Ert ärendenr: 2021-101799

Ärendenr: 2021-101799**Komplettering av ansökan avseende 150 kV ledning från Inre respektive Yttre Verkanliden till Grundfors**

Karta över berörda rennäringsintressen, utdrag ur MKB

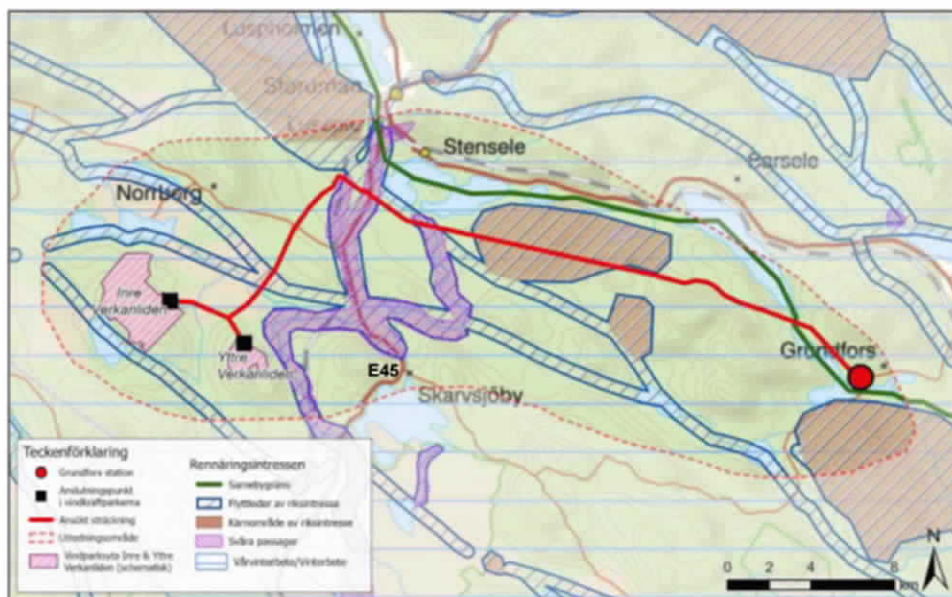
- *Beskriv mer utförligt hur Vapstens sameby använder markerna och hur renama påverkas i området vid den sista delsträckan av ledningen, alltså den delen där ledningen viker av från Svenska kraftnäts ledningar och går rakt söderut mot Inre och Yttre Verkanliden.*

Vattenfall Eldistribution har, utifrån tillgänglig information via bl a sametinget, i MKB beskrivit de rennäringssintressen som finns i området och bedömt hur dessa påverkas av en ny ledning. Den kompletterande rennäringssutredningen, daterad 2020-06-16, som genomförts för själva vindparken och dess närområde bekräftar vad som anges i MKB, se bilaga.

Den planerade ledningen berör Vapstens samebys mest västliga del av vinterbetesmarkerna. Den del av ledningssträckningen, som går från Svenska kraftnäts ledningar och söderut till Inre respektive Yttre Verkanliden, en sträcka om ca 9 km, korsar en flyttled. Strax väster om korsningspunkten förgrenar sig flyttleden i två leder, se karta ur inlämnad MKB ovan.
